**Avis de la Mission régionale d'autorité environnementale
de Nouvelle-Aquitaine
sur la mise en compatibilité par déclaration de projet
du plan local d'urbanisme (PLU)
de la commune d'Airvault (79) porté par la communauté de
communes Airvaudais-Val-du-Thouet**

n°MRAe 2021ANA84

dossier PP-2021-11457

Figure 8: Délimitation du projet (source : dossier n°1, page 20)

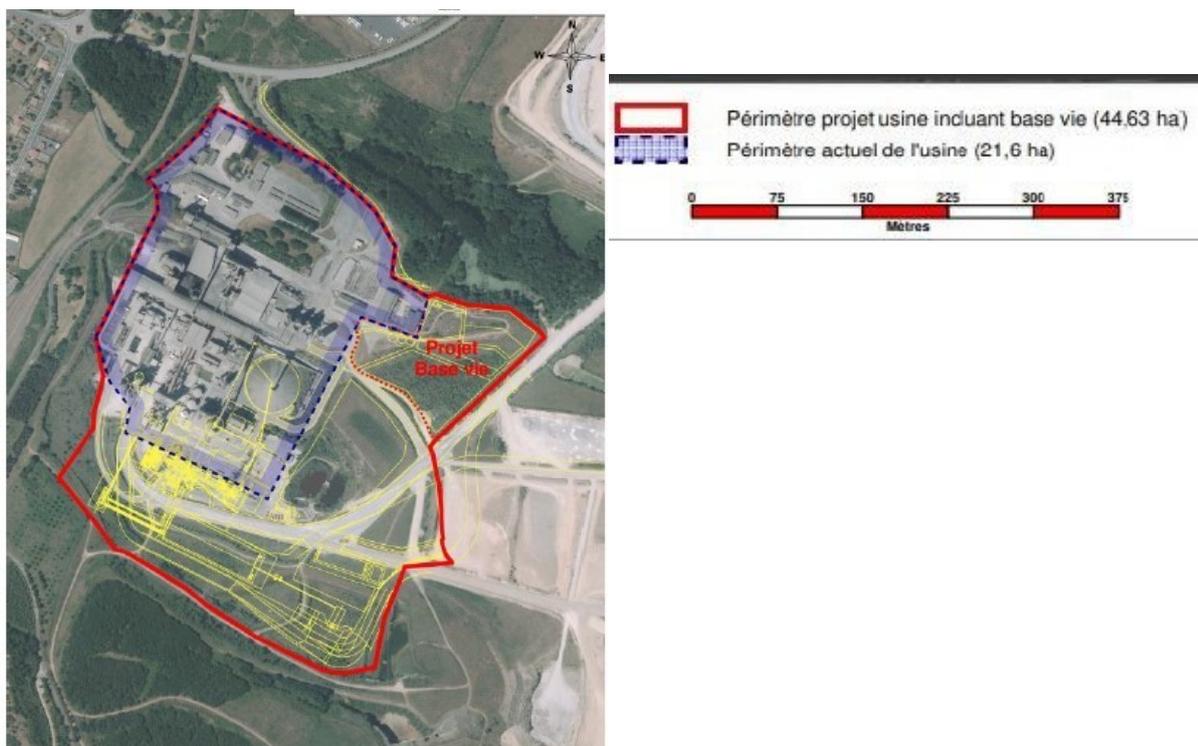
Les données fournies dans le dossier ne permettent pas d'appréhender clairement les principales caractéristiques du site actuel et celles du projet retenu (emprise totale, occupation des sols et taux d'occupation de la zone U*). La cartographie de délimitation du projet proposée dans la notice de déclaration de projet est le seul document permettant de connaître le périmètre du site actuel de 21,6 ha, et futur incluant la base de vie de 44,63 ha. Le dossier n'aborde pas les scénarios envisageables à l'échelle communale ou supra communale, en particulier en donnant des éléments prospectifs concernant l'approvisionnement de la cimenterie. Les scénarios étudiés ne permettent pas d'envisager en termes d'outils d'urbanisme d'autres perspectives que celles de la délimitation du sous-secteur U*c présentée. Ainsi qu'indiqué plus haut, la stratégie économique territoriale reste ainsi peu lisible.

La MRAe recommande de présenter de véritables alternatives à l'échelle communale et intercommunale permettant de mieux justifier le choix des évolutions prévues pour le PLU.

Figure n°4: Extrait de la TVB identifiée à l'échelle du SCoT (Source dossier N°1, page 14)

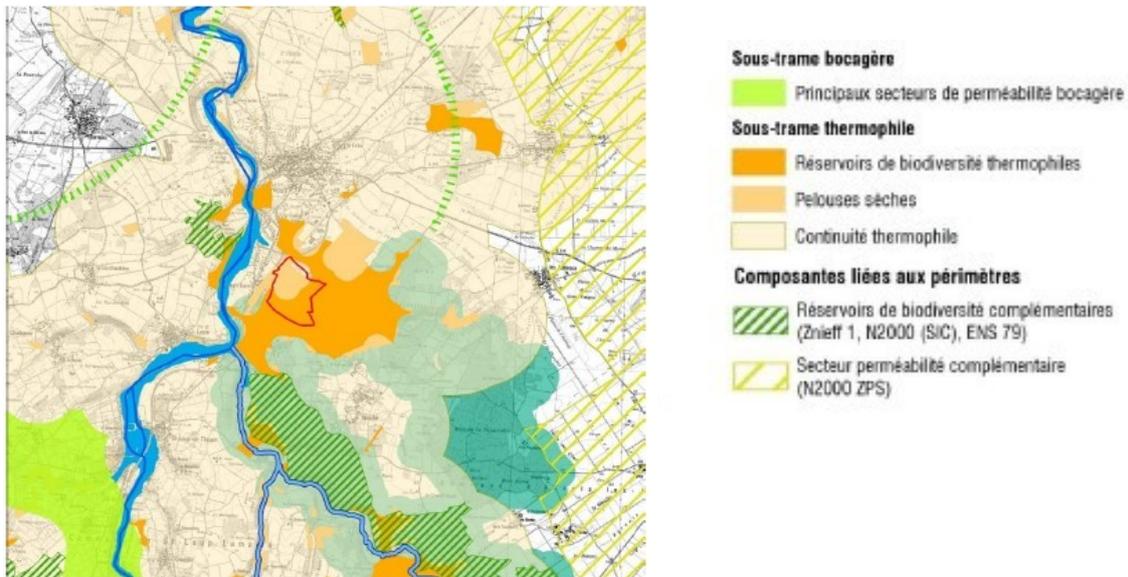
L'impact de cette artificialisation sur le réservoir de biodiversité et la continuité thermophile et les pelouses sèches identifiés dans le SCoT n'est pas évalué. La localisation de la demande d'autorisation de défrichement pour une superficie de boisements de l'ordre de 2,25 ha évoquée dans le dossier¹⁴ imposée par l'article 13 du règlement écrit du PLU en vigueur n'est pas précisée. Le contenu de la demande de dérogation à la réglementation espèces protégées déposée le 15 septembre 2021 auprès de la DREAL Nouvelle-Aquitaine n'est pas non plus abordé.

Figure n°5 : Cartographie des zones humides à proximité du site Ciments Calcia d'Airvault (Source EE, page 25)

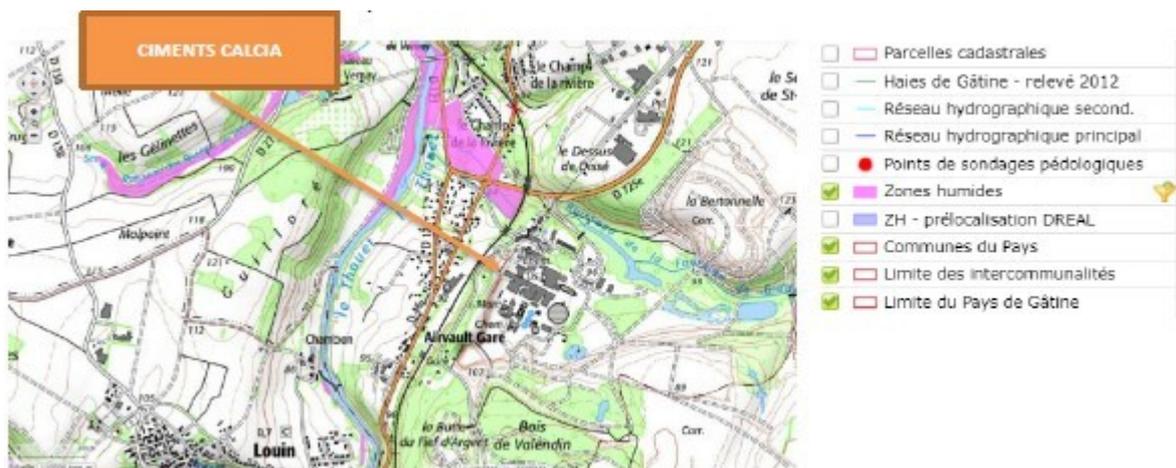
La cartographie des habitats naturels permettant d'identifier les corridors de déplacement et les zones éventuelles de replis en périphérie du projet n'est pas présentée. De même, les investigations et méthodologies pour l'étude des zones humides ne sont pas précisées bien que le dossier évoque une zone humide située au Sud Est de la future zone U*c. Pour mémoire, au sens de l'article L. 211-1 du code de l'environnement, le repérage des zones humides doit prendre en compte les critères pédologiques et floristiques.

La MRAe estime que la prise en compte des zones humides, de la faune et de ses habitats nécessite des précisions permettant de conforter la pertinence de la mise en œuvre de la séquence d'évitement, de réduction par le projet, afin d'assurer, par des prescriptions adaptées dans le règlement graphique et écrit du PLU, les protections nécessaires.

Figure n°6 : vues sur le site existant de la cimenterie (Source : dossier n°2, page 33)

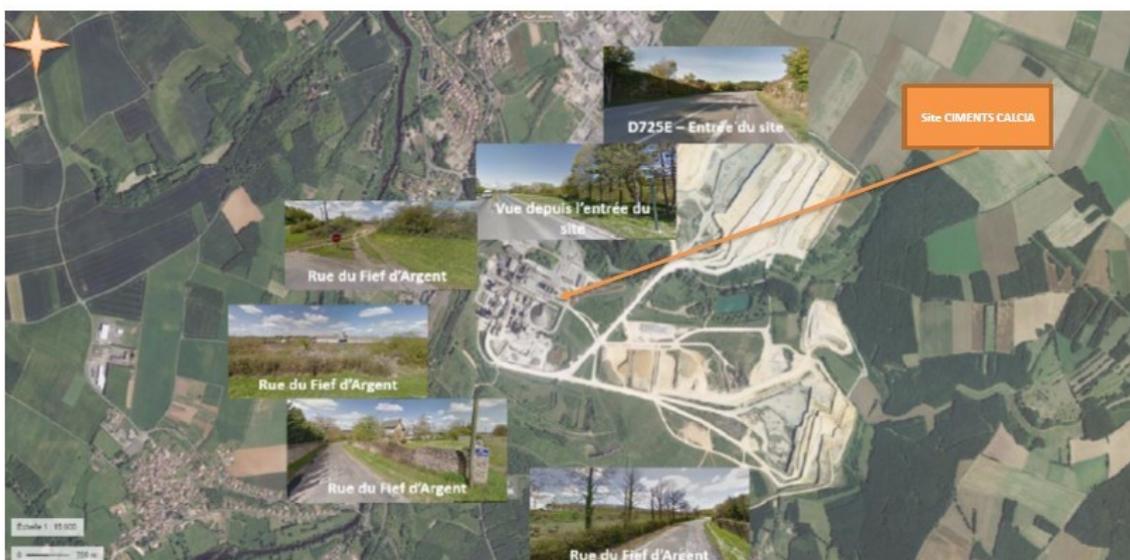
L'étude du paysage¹⁰ proche consiste à montrer une perception visuelle des installations existantes à partir de deux points de vue, la rue du Fief d'Argent et la RD 725. Deux vues du site de la RD 725 plus éloignée sont également proposées. Ces vues mettent en avant le paysage très ouvert et présentant peu de relief qui dans ce contexte fait ressortir les grands équipements.

La MRAe recommande d'apporter des précisions sur les vues présentées et de les compléter par des photomontages du projet dans sa configuration finale, afin de mieux appréhender la prise en compte de l'enjeu paysager, dont sa composante entrée de ville à l'est dans le futur PLU.

Figure n° 9 : Futurs aménagements de la zone U*c (source : dossier n°1, page 19)

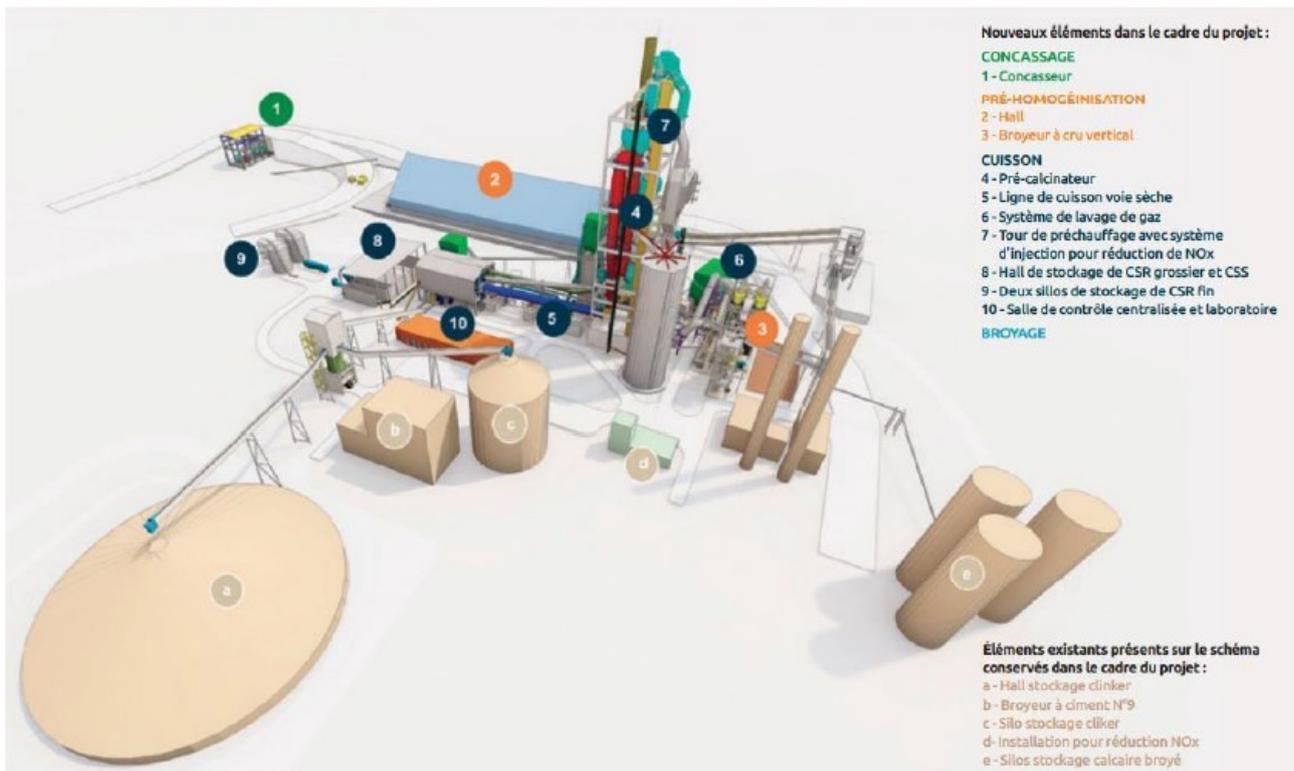
En l'état du dossier, il n'est pas possible d'appréhender correctement l'importance de la surface vouée à l'artificialisation et les impacts sur les habitats, la faune et la flore ainsi que les corridors écologiques.

La MRAe recommande de compléter le dossier par une description complète des impacts résiduels de la création de la zone U*c sur les habitats, la faune et la flore et les surfaces concernées. Ces données pourront être reprises du dossier de saisine de la demande d'autorisation de défrichement et de dérogation à la réglementation d'espèces protégées déposée en septembre dernier.

Une fois ce travail réalisé, les protections envisagées sur les milieux à enjeu de la zone U*c et notamment humides pourront utilement être traduites dans des orientations d'aménagement et de programmation.
